Proposta di controdeduzione alle osservazioni

Variante tematica 2018 al Piano degli Interventi in attuazione dell'art. 7 della L.R. 4/2015 "varianti verdi" e di rettifica cartografica febbraio 2019

Localizzazione e riferimento degli ambiti

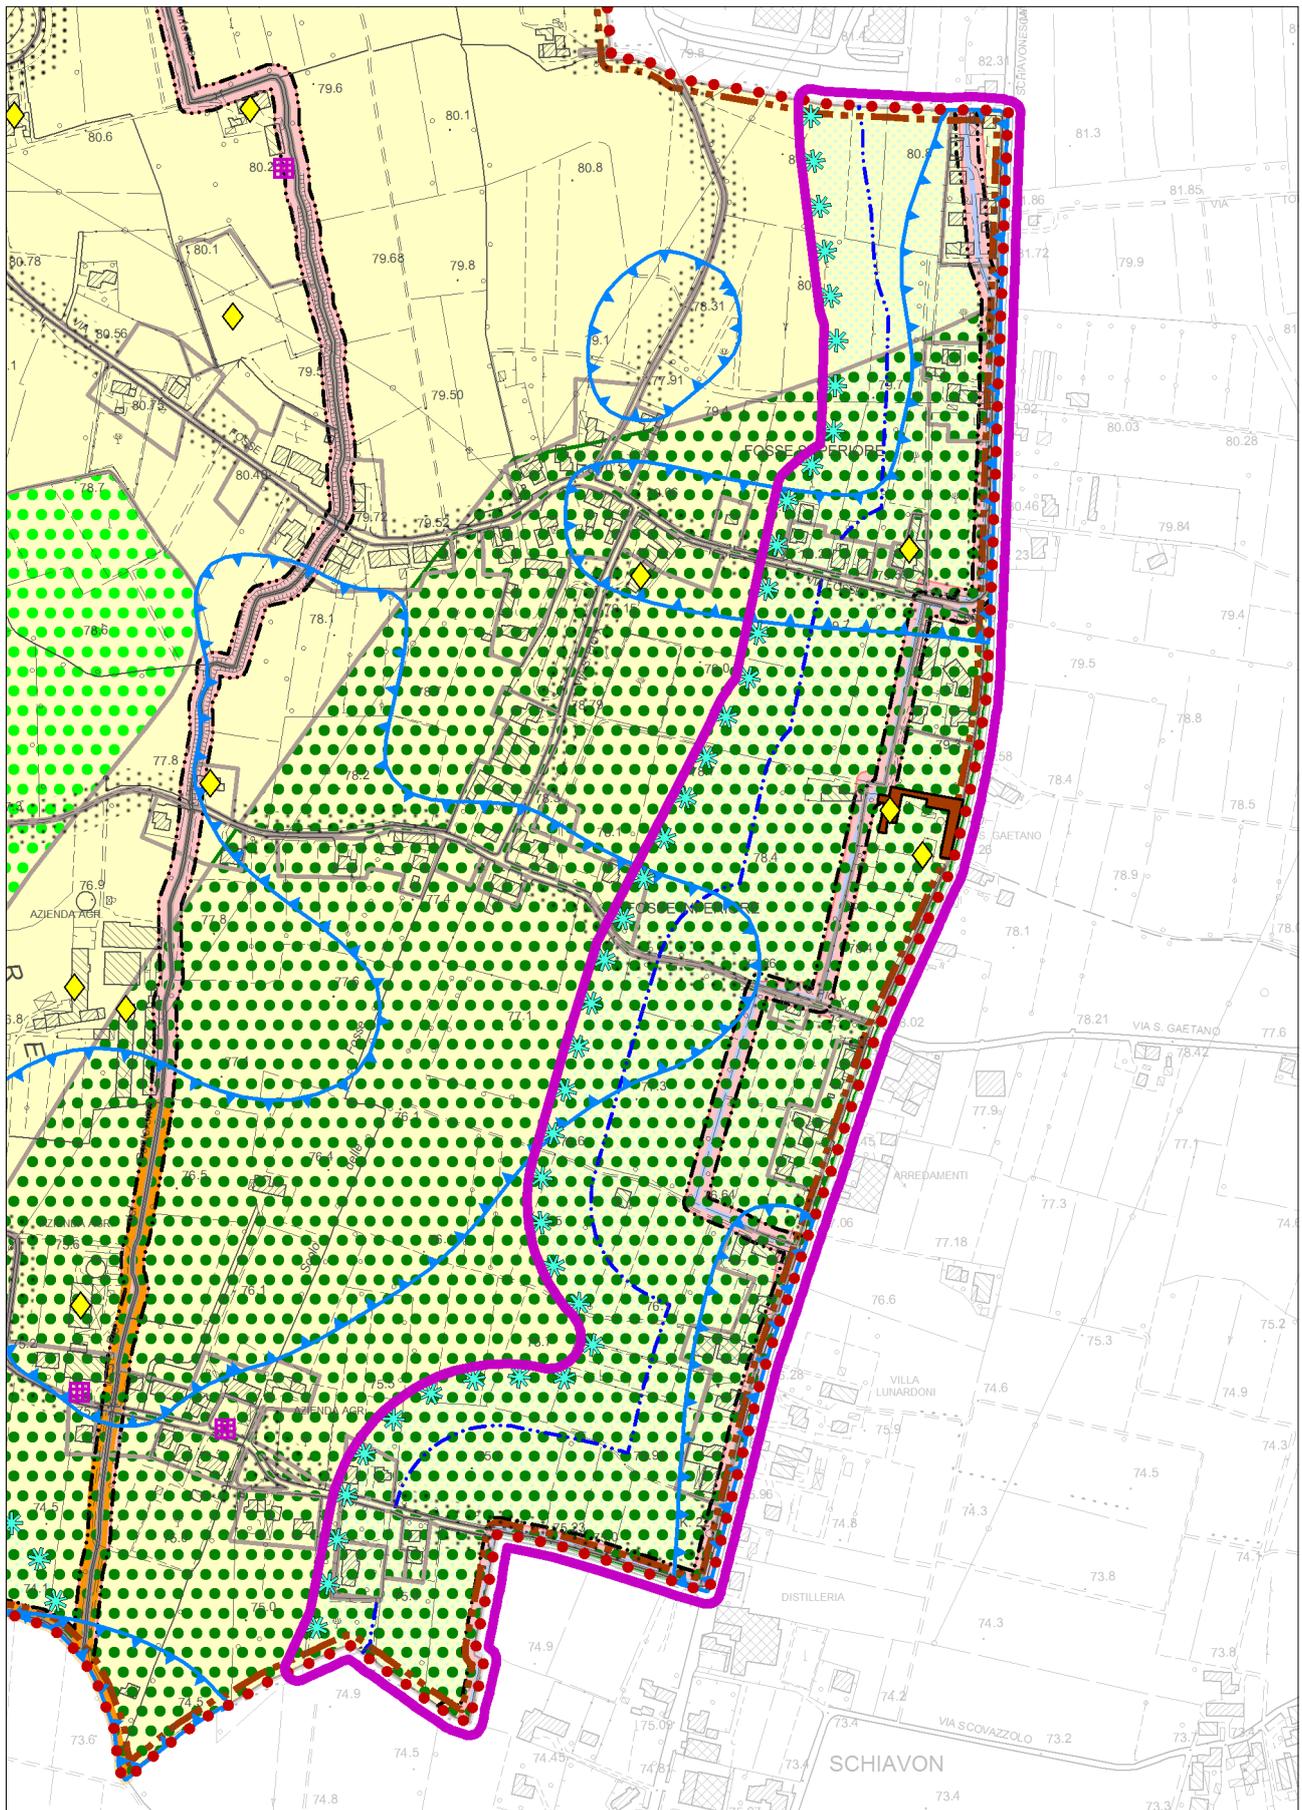
L'osservazione citata, formulata da **Pizzato Mauro Alfio**, è stata acquisita al protocollo comunale n. 143 in data 08/01/2019 ed è relativa alla richiesta di variazione di destinazione urbanistica in zona E2.2 in luogo di zona C1.2 e zona F con destinazione "impianti sportivi non agonistici" per l'intero ambito di proprietà, composto dai mappali 414, 416, 418, 494, 496, tutti del foglio 6, sul quale insiste anche entità censita al catasto fabbricati (foglio 6, mappale 615 sub 3 categoria F/1).

L'area è evidenziata nel quadro d'unione e nell'estratto come **ambito n. 1**: la proposta tecnica è di **non accoglimento** in quanto l'osservazione non riguarda ambito interessato dalla variante adottata e la natura delle variazioni conseguenti un suo eventuale accoglimento configurerebbe variazione del regime urbanistico da esporsi più propriamente fin dall'adozione.
